**PRÉFET
DE LA MAYENNE**

Arrêté

fixant des prescriptions complémentaires à l'arrêté préfectoral en date du 30 mars 2017 autorisant la société SECHE ECO INDUSTRIES à exploiter un parc d'activités de déchets à Changé et Saint-Germain-le-Fouilloux relatives au déplacement des bassins.

Annexe 1 : nouvelle implantation des bassins

Figure 2 : aménagement de la zone 1 – Extrait du plan 1

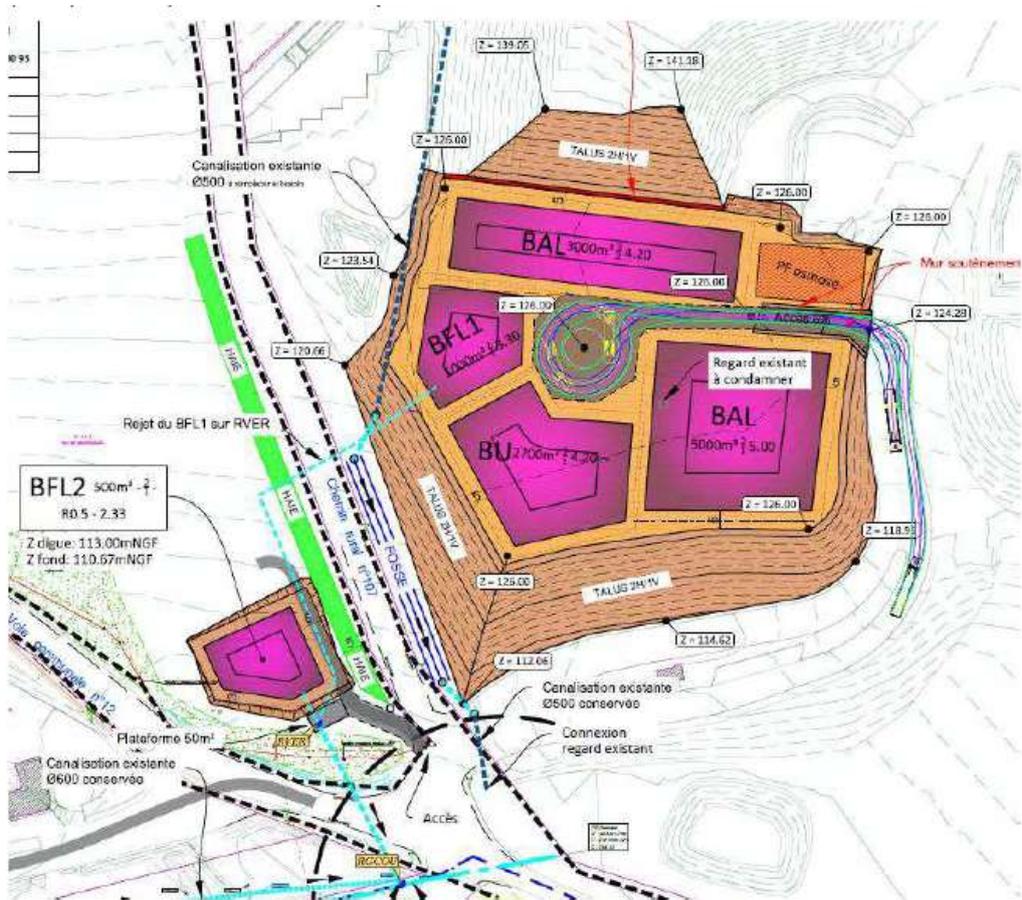
La zone située à l'est du massif de Verrerie au sud-ouest du massif de Mézerolles et au sud de la déchetterie comprend :

- 2 bassins de lixiviats bruts (BAL 1 et 2) d'une capacité globale de 8 000 m³,
- une plate-forme pour l'unité d'osmose inverse,
- un bassin pour les concentrats (BU) d'une capacité de 2 700 m³,
- un bassin pour les perméats (BFL1) d'une capacité de 1 000 m³,
- en contrebas de l'autre côté de la voie déchetterie, un second bassin de perméats (BFL2) d'une capacité de 500 m³.

Les bassins BAL 1 et 2 et BU sont conçus, construits et exploités conformément aux prescriptions de l'article 9.2.6-II de l'arrêté préfectoral en date du 30 mars 2017.

Une couverture flottante est mise en place sur ces bassins pour limiter les nuisances olfactives conformément aux prescriptions de l'article 3.1.3 de l'arrêté préfectoral du 30 mars 2017.

Figure 5 : aménagement de la zone 2 – Extrait du plan 2

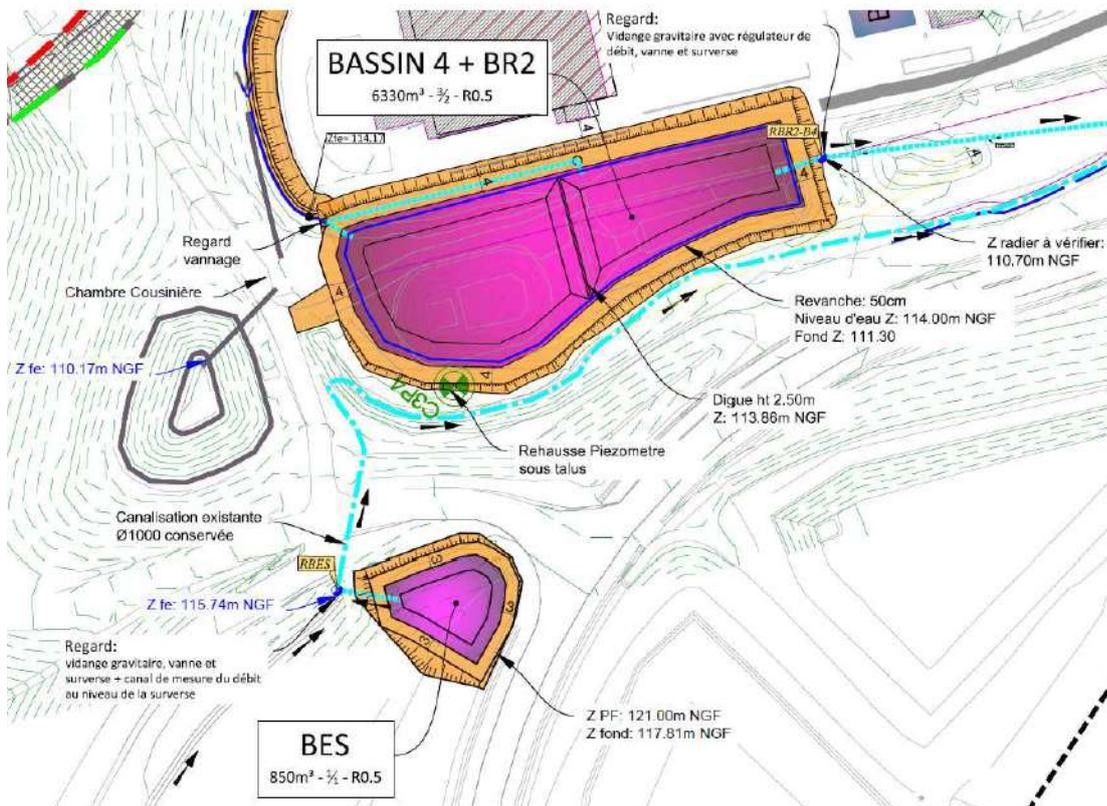
La zone située près des ateliers de maintenance de part et d'autre du ruisseau de la Guichardière comporte :

- un bassin de gestion des eaux de ruissellement regroupant le bassin 4 et le bassin BR2 (soit 6 330 m³ au total),
- un bassin de gestion des eaux souterraines BES (850 m³).

Figure 6 : Aménagement de la zone 3 – Extrait du plan 3

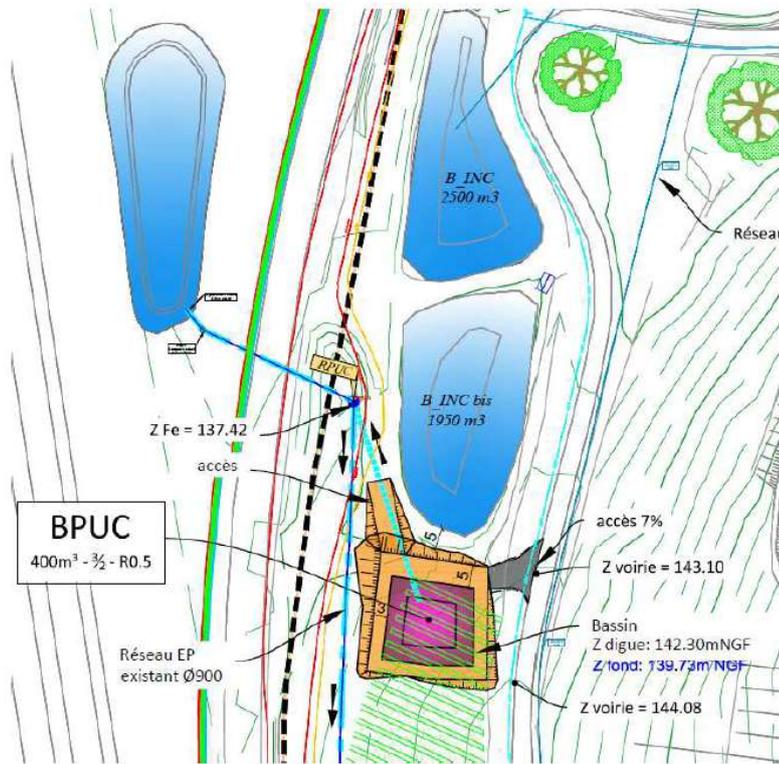
Le bassin de gestion des eaux de process de l'UPE (400 m³) est relocalisé dans la zone de l'UPE.
